**OBJET :** Avis de l'État sur le PLUi arrêté de la communauté de communes Neste Barousse

# PLUi de la commune de communes Neste Barousse

## Avis de l'État

- Exemple sur la commune de Salechan :**

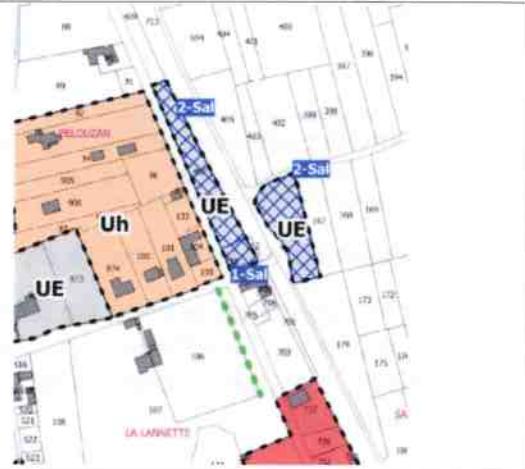
L'emplacement réservé (2-Sal) sur la commune de Saléchan est prévu pour l'aménagement d'un parking lié à la gare de la ligne Montréjeau-Luchon.

Force est de constater que cet aménagement se situe au-delà du front bâti actuel lequel marque une limite d'urbanisation.

Aussi non seulement, il génère une consommation d'espace sur des terres agricoles, mais il va également impacter le paysage en créant un nouveau front urbanisé.

De plus, aucune analyse permettant d'évaluer leur impact sur le paysage, l'écologie ou les secteurs NAF n'est retranscrite dans le dossier.

Ainsi il paraît nécessaire de préciser dans le rapport de présentation :

- la superficie globale des parcelles concernées par les emplacements réservés en distinguant les projets relevant de la densification de ceux relevant de la consommation d'ENAF.
- dans quelle mesure ceux-ci viennent ou non impacter la consommation d'ENAF prévue dans le projet de PLUi ?
- d'analyser leur impact environnemental dans l'évaluation environnementale.

- Exemple de la commune de Sarp**

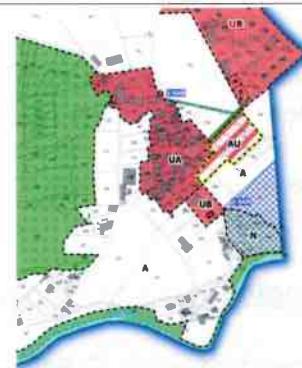
Zone 1AU avec OAP qui prévoit d'urbaniser une parcelle de 7 100 m<sup>2</sup> en refermant un espace marquant actuellement une coupure d'urbanisation.

Une analyse est disponible dans le rapport de présentation (évaluation environnementale) et des mesures d'insertion sont proposées à travers cette OAP sectorielle.

Il conviendrait réserver une coupure d'urbanisation dans la zone 1AU afin d'assurer une continuité écologique et une préservation des vues paysagères.

- Exemple de la commune de Tibiran Jaunac**

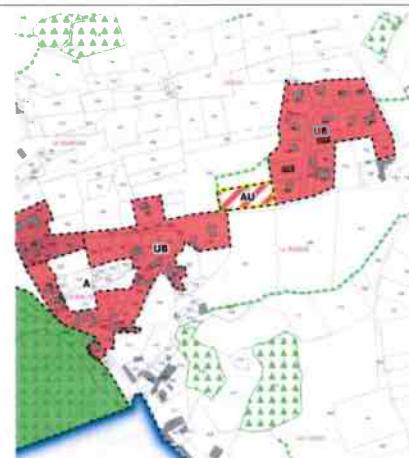
L'urbanisation d'un espace de 3 500 m<sup>2</sup> qui va combler et refermer un espace qui constitue actuellement une coupure d'urbanisation.

Seulement 2 logements y sont prévus et détaillés par une OAP sectorielle.

Les deux constructions prévues ne permettront pas de conserver cette coupure dont l'intérêt écologique et paysager ne semble pas avoir été analysé dans l'EE du PLUi.

Un découpage parcellaire adapté pourrait permettre de conserver en partie cette coupure d'urbanisation dont l'intérêt est à définir dans le projet de PLUi.
